正誤表

1. 対象カタログ

つばき プラスチックモジュラーチェーン WT0405-W形 2019年11月1日発行 Bulletin No.19177

(2) 2 ページ：能力線図

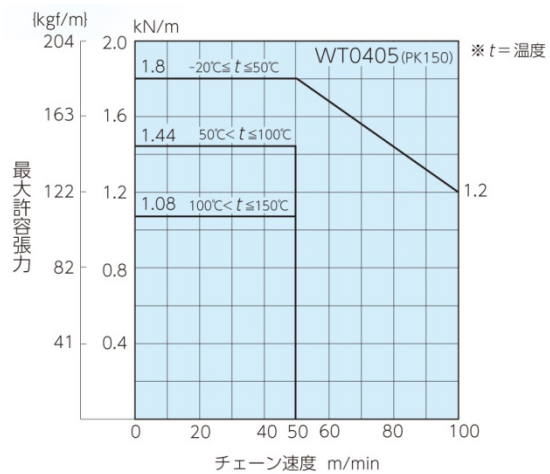
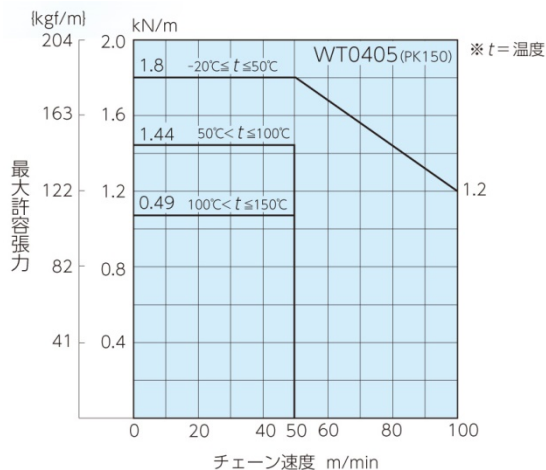
100℃ < t ≤ 150℃の数値

誤)0.49

正)1.08
